改善箇所説明図

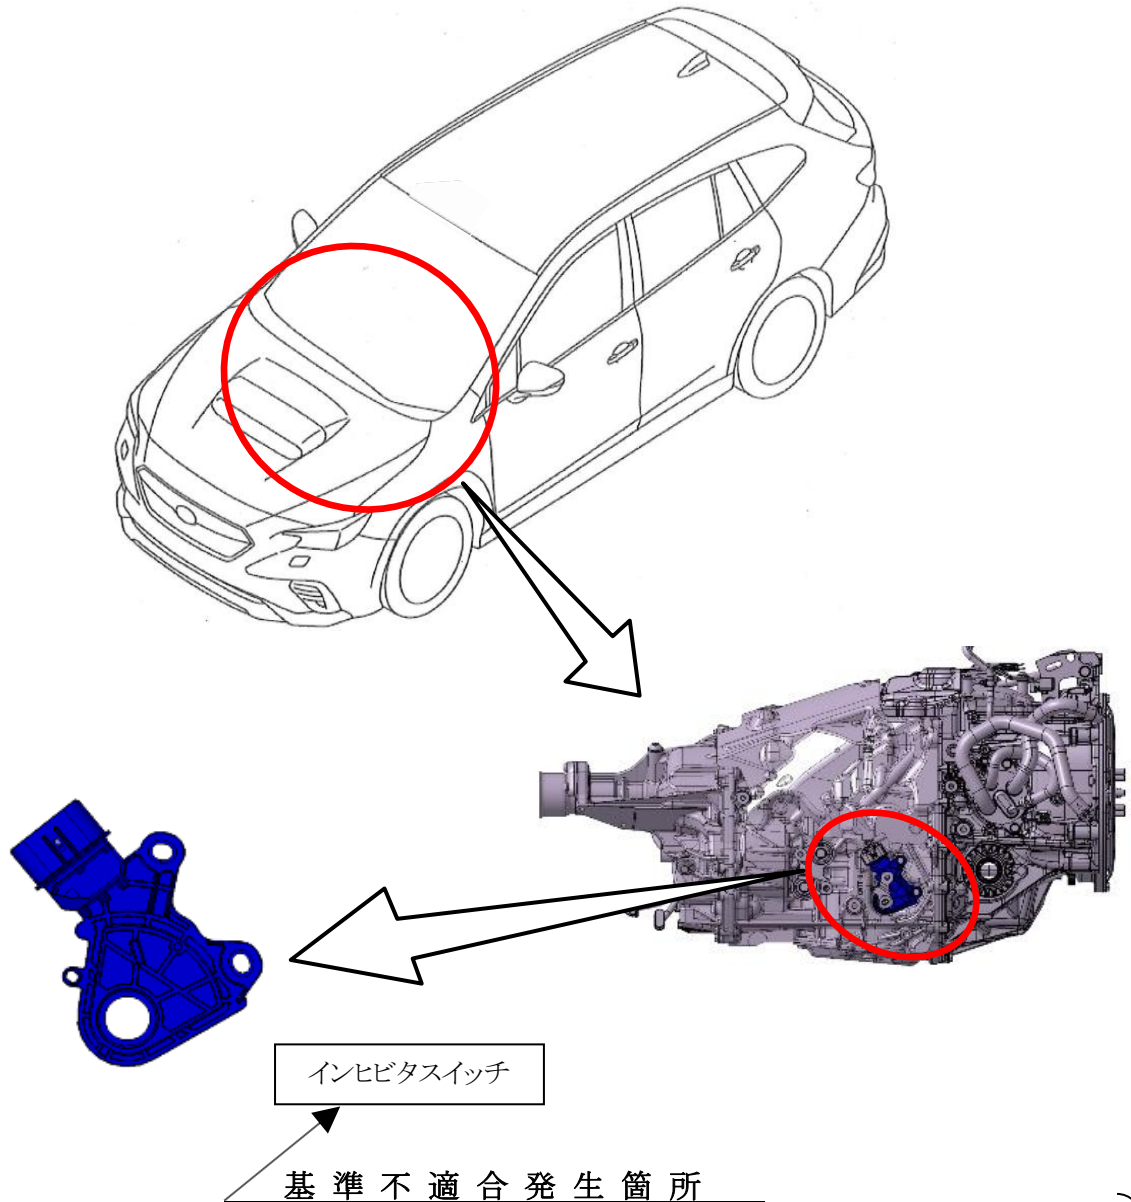
シフトレンジの位置を検知するインヒビタスイッチの製造工程において、溶着治具の交換基準が不適切であったため、溶着が不十分となり、シール性が不足しているものがある。そのため、そのままの状態で使用を続けるとスイッチ内部へ水分が浸入することで接触不良が発生し、始動不良や後退灯不点灯に至るおそれがある。

全車両、インヒビタスイッチを良品に交換する。

注: は交換する部品を示す。
